监理工程师通知单

工程名称：新沂市 35 万千瓦（一期 25 万千瓦）户用分布式光伏项目
编号：ZHJL-XY-TZD-AZ-030

内 容：关于监理方验收检查问题整改通知

图片 1

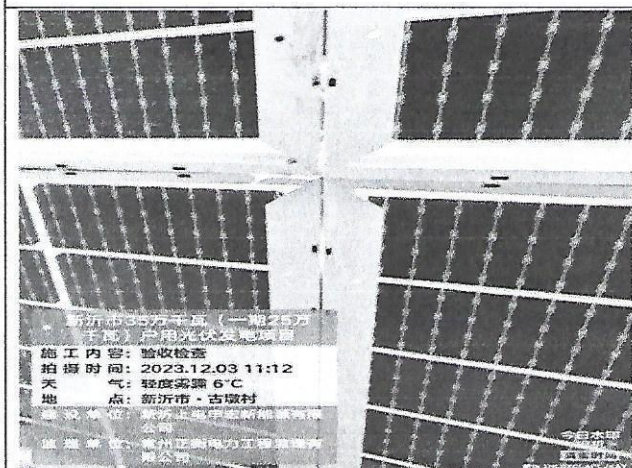
- 1、逆变器，电表箱未做防火封堵未做；
- 2、接地扁铁未焊接使用铆钉固定；
- 3、电缆引下墙未使用三通管；
- 4、支架，扁铁，螺丝生锈；
- 5、逆变器电表箱接地不符合要求；
- 6、线缆未绑扎；
- 7、组件损坏；
- 8、部分未做防水，防水不符合要求；
- 9、组件缝隙防水未做全；
- 10、未安装压块和穿刺垫片

现要求你部收到整改通知后立即整改到位，分析原因，举一反三，加强现场质量管控，严格进行施工质量技术交底及学习，提高质量标准，确保工程质量。
